Opción alternativa con más presencia de la franja vertical

AYUNTAMIENTO
DE PAMPLONA
PROPUESTA
DE DISEÑO
PARA FLOTA
DE VEHÍCULOS

OPCIÓN
ALTERNATIVA

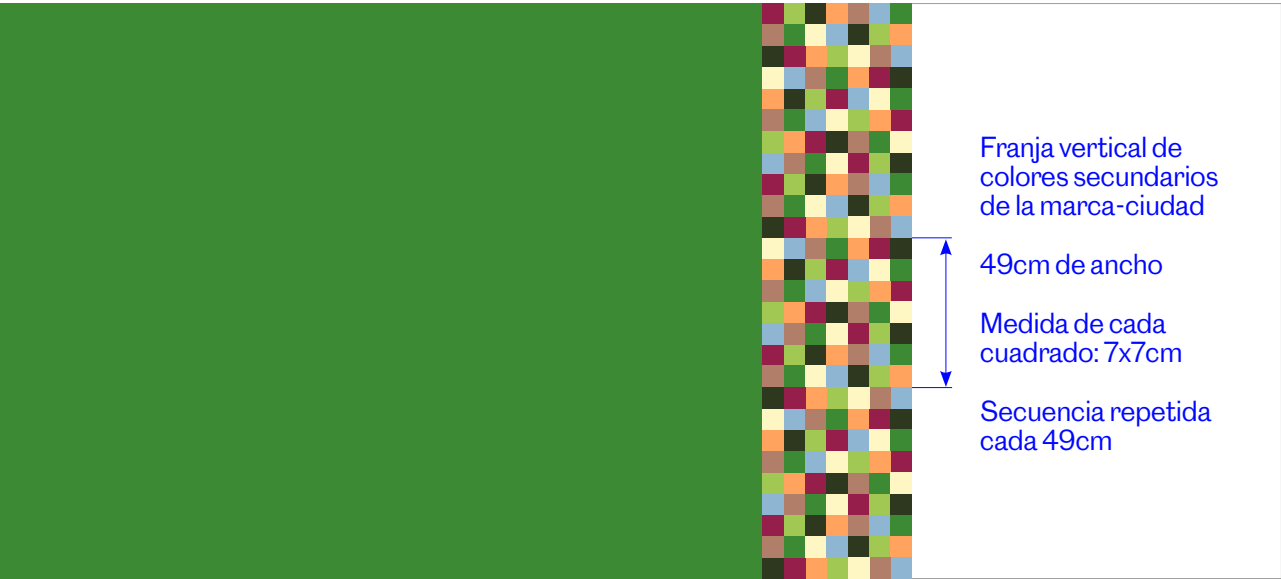
Se ha modificado el patrón de los cuadrados de colores: la medida del lado de cada cuadrado es mayor (7cm) y forma una franja más ancha (49cm), con una secuencia repetida cada 49cm. En cualquiera de las dos opciones, la franja será del mismo tamaño en todos los vehículos.

La proporción de los fondos verde y blanco se han modificado para ajustarse a la opción alternativa. También los logotipos ubicados en los laterales se varán alterados. Las proporciones deberán ajustarse al tamaño disponible, menor que en la propuesta original.

Furgoneta pequeña
Citroën Berlingo Van (2002)

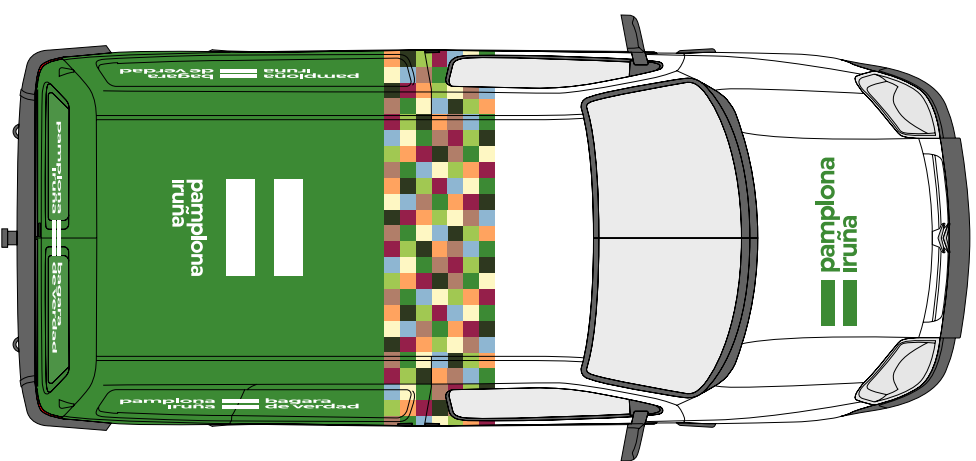
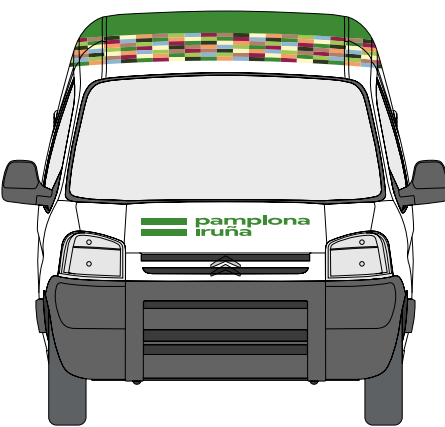
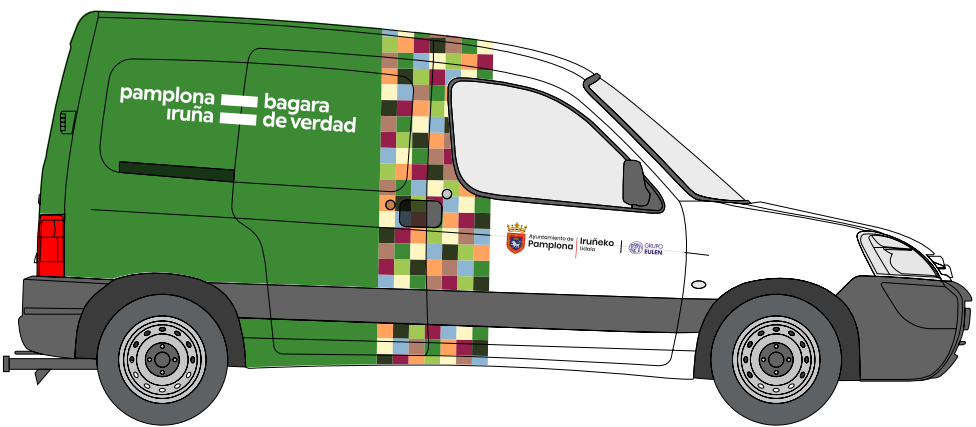
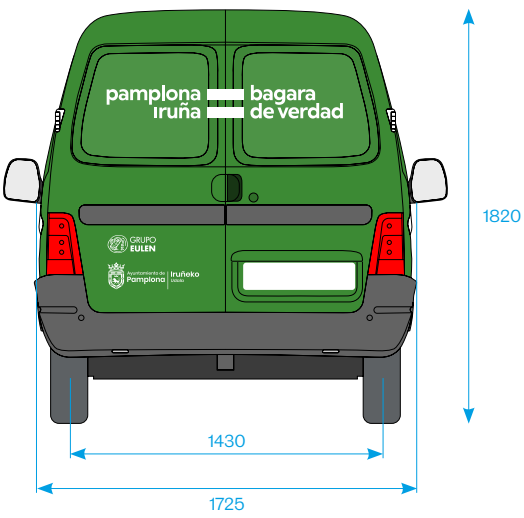
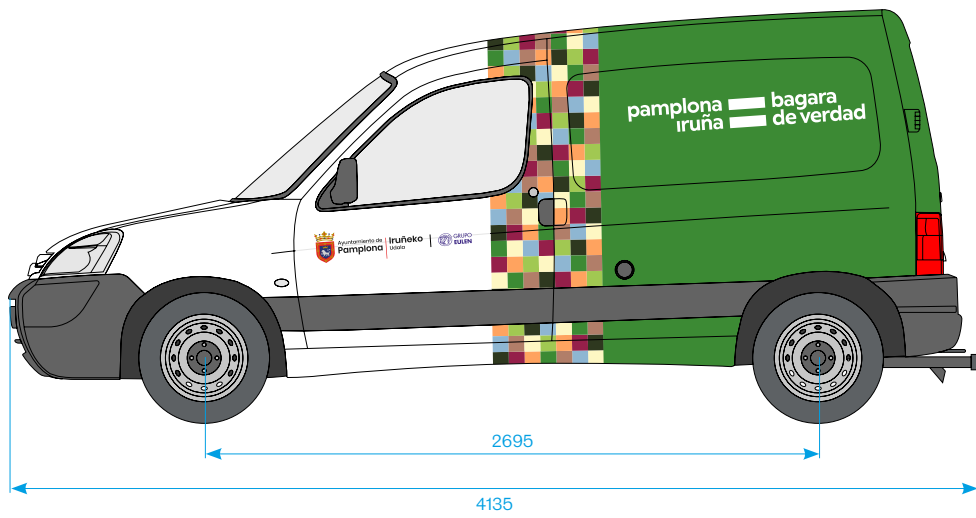
La superficie verde, como elemento distintivo principal, debería ocupar la mitad (5/10), como mínimo, de la superficie total del vehículo.

La franja de colores separa ambas partes (zona blanca en parte delantera y zona verde en parte trasera) en laterales y techo mide 490mm de ancho.

La marca-ciudad con y sin declinación se reduce respecto a la propuesta original en laterales para adaptarse al espacio disponible.

Se reduce el tamaño de la marca-ciudad en versión vertical en techo, respecto a la propuesta original, en la propuesta alternativa ocupa 2/5 del ancho del techo, centrado en espacio vertical verde.

En esta opción, se ha añadido un ejemplo de logotipo de subcontrata junto al logotipo institucional.

En puertas delanteras laterales, el logotipo de subcontrata va en color y a la derecha el logotipo institucional. En parte trasera, en negativo / blanco sobre fondo verde y encima del logotipo institucional, alineado a la izquierda.

Furgoneta mediana
Fiat Scudo Combi LWB (2007)

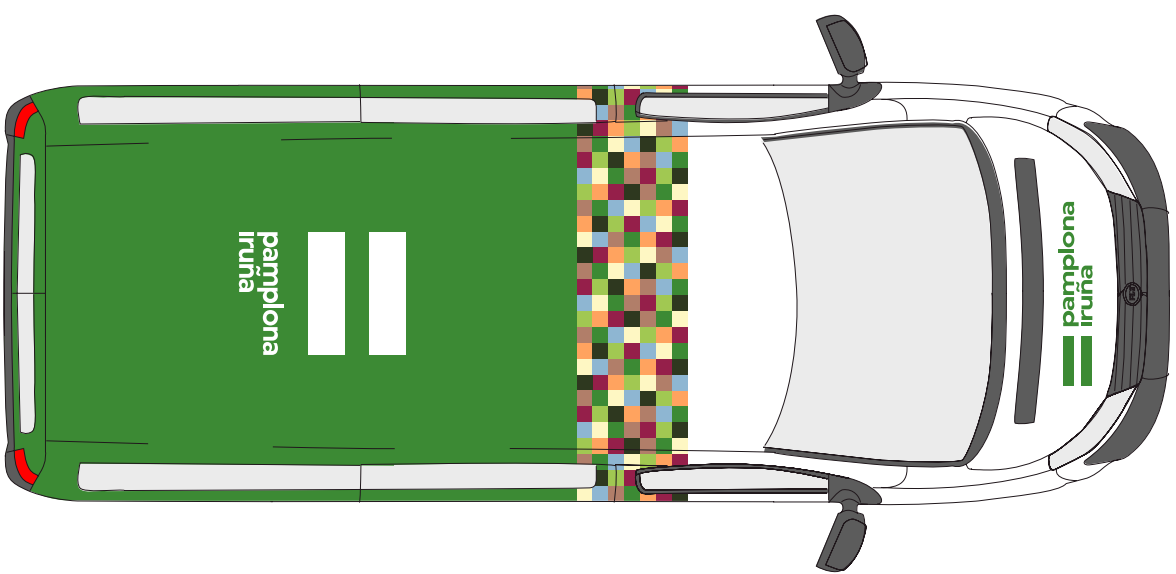
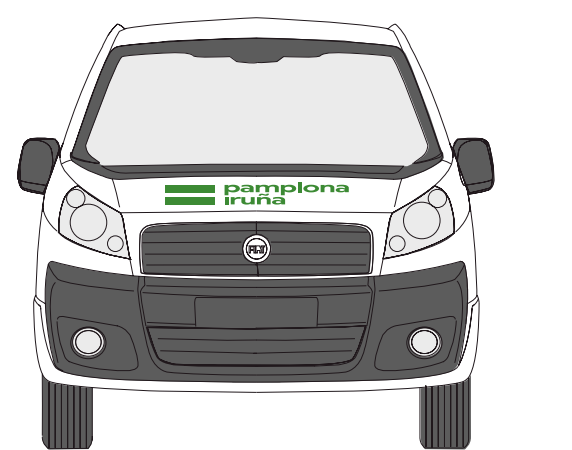
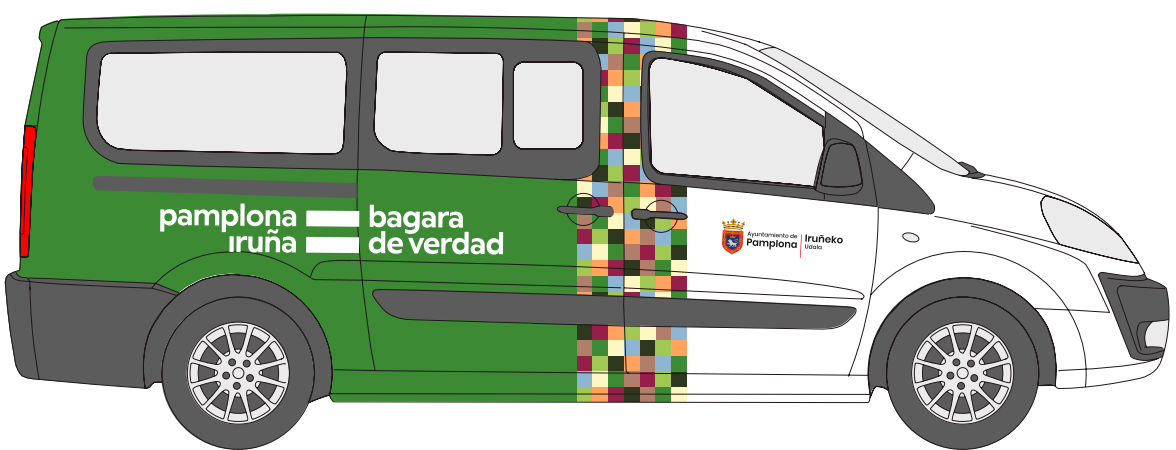
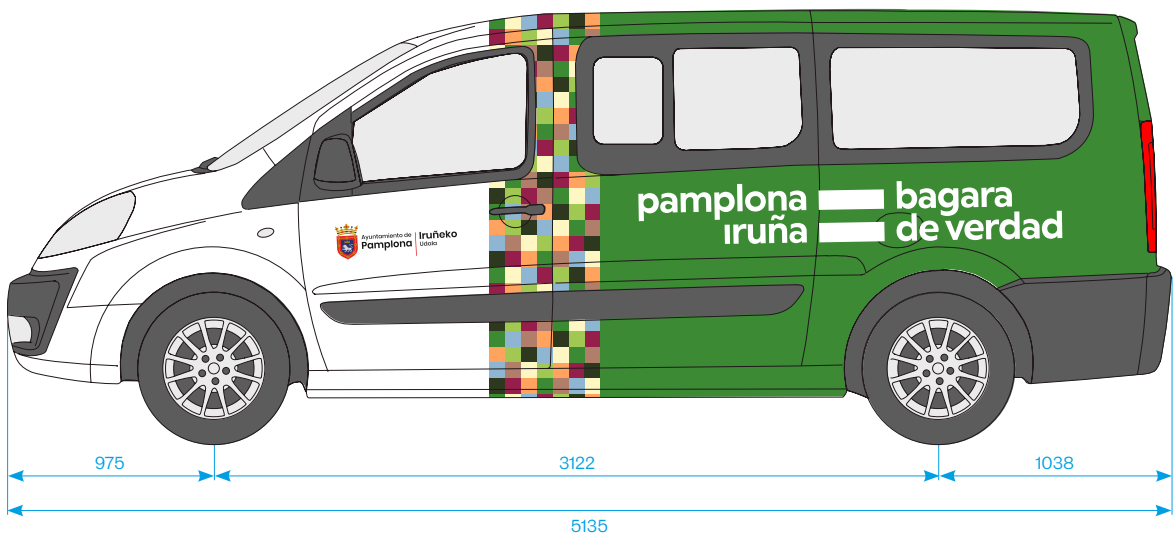
La superficie verde, como elemento distintivo principal, debería ocupar la mitad (5/10), como mínimo, de la superficie total del vehículo.

La franja de colores separa ambas partes (zona blanca en parte delantera y zona verde en parte trasera) en laterales y techo y ocupa 1/10.

La marca-ciudad con y sin declinación se mantienen en el mismo tamaño de la propuesta original en laterales y trasera, en blanco sobre fondo verde.

Se reduce el tamaño de la marca-ciudad en versión vertical en techo, respecto a la propuesta original, en la propuesta alternativa ocupa 2/5 del ancho del techo, centrado en espacio vertical verde.

El tamaño del logotipo institucional se reduce respecto a la propuesta original en ambas puertas delanteras laterales (en color y ocupando 3/5 del ancho). En parte trasera (en blanco sobre fondo verde y con misma altura de matrícula) se mantiene igual.
